TRANS/WP.29/2001/31  
12 avril 2001

**PROPOSITION DE PROJET DE COMPLÉMENT 1 AU RÈGLEMENT No 100**

(Véhicules électriques à batterie)

Communication du Groupe de travail de la pollution et de l'énergie (GRPE)

Figure 7.1  
**Détermination des dégagements d'hydrogène pendant les opérations de charge de la batterie de traction**

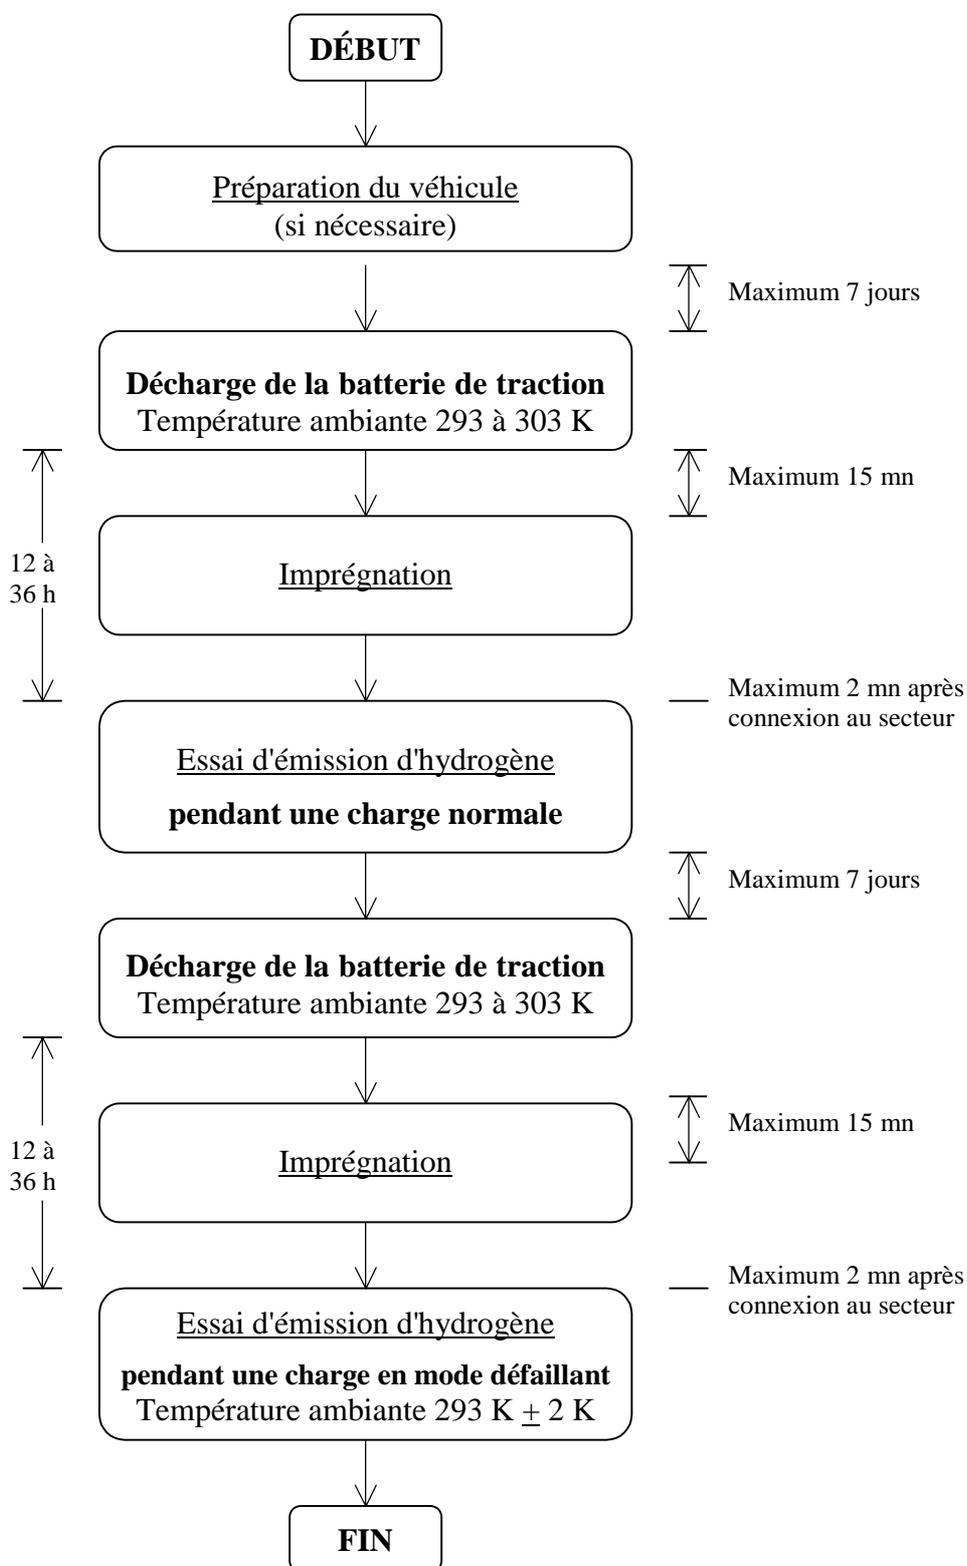
Ajouter une annexe 7, accompagnée des appendices 1 et 2, comme suit :

L'essai de dégagement d'hydrogène (fig. 7.1) est conçu pour mesurer les émissions d'hydrogène pendant les opérations de charge de la batterie de traction avec le chargeur embarqué. L'essai comporte les phases suivantes :

- a) préparation du véhicule,
- b) décharge de la batterie de traction,
- c) détermination des émissions d'hydrogène pendant une charge normale,
- d) détermination des émissions d'hydrogène pendant une charge effectuée avec le chargeur embarqué présentant une défaillance.
